改善箇所説明図

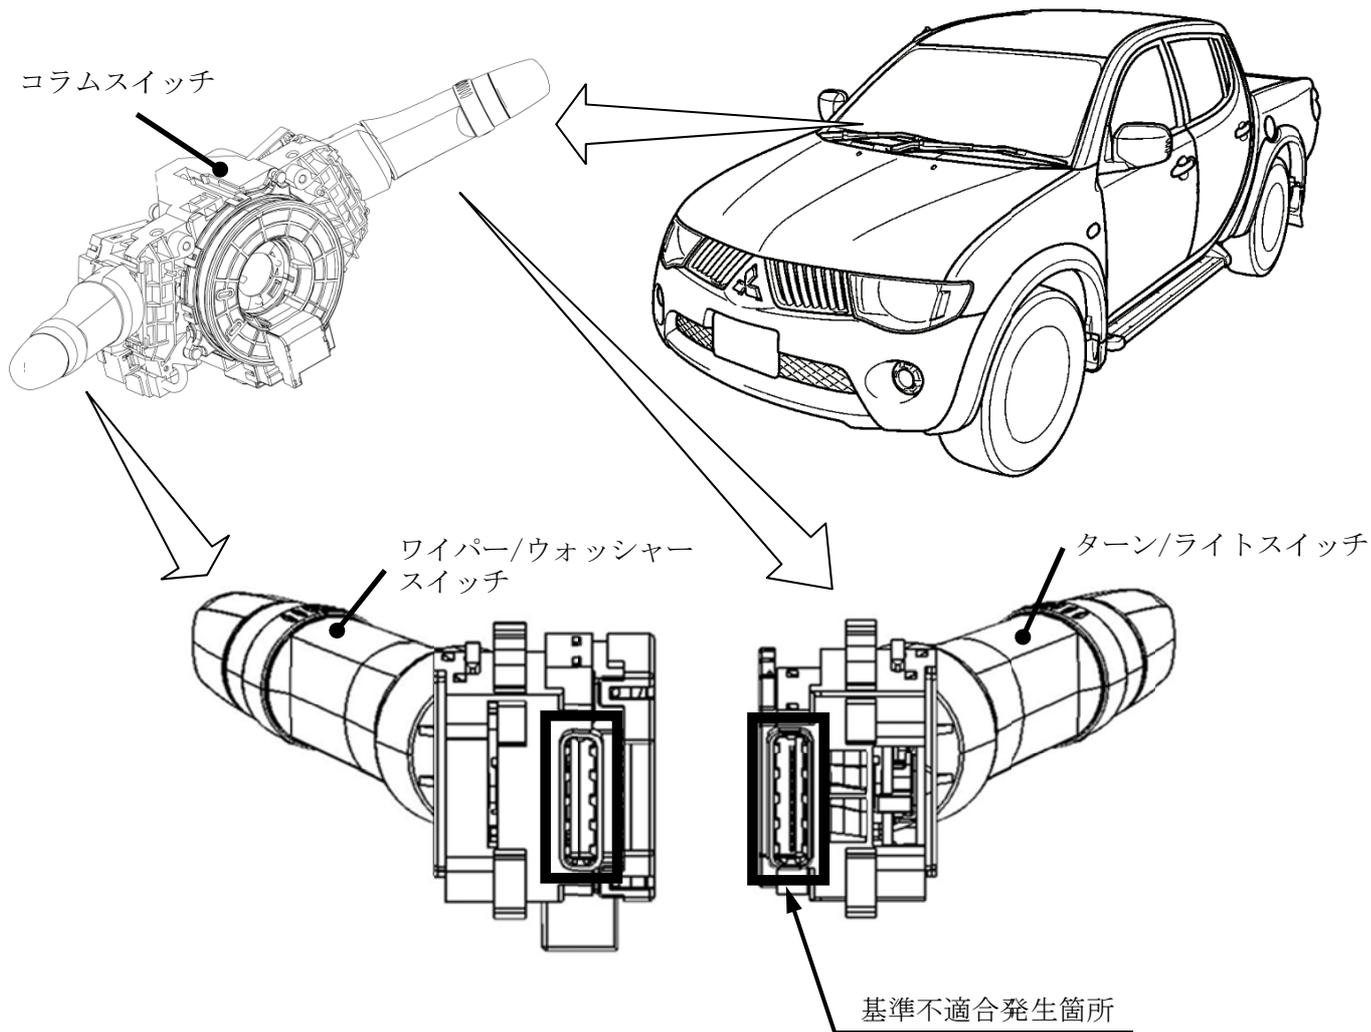
ターン/ライトスイッチにおいて、取付剛性不足のため、スイッチ操作によりコネクターの端子が摩耗し、その摩耗層が酸化して絶縁物が生成されるものがある。そのため、そのまま使用を続けると、絶縁物が端子の間にかみ込み、導通不良となり、前照灯、車幅灯、前部霧灯、尾灯、番号灯および当該スイッチ連動の車室内照明が不灯、あるいは点滅、または、方向指示器が不灯となるおそれがある。

全車両、コネクタ端子部(二箇所)にグリースを塗布する。

注：図中の 内は、グリースを塗布する位置を示す。
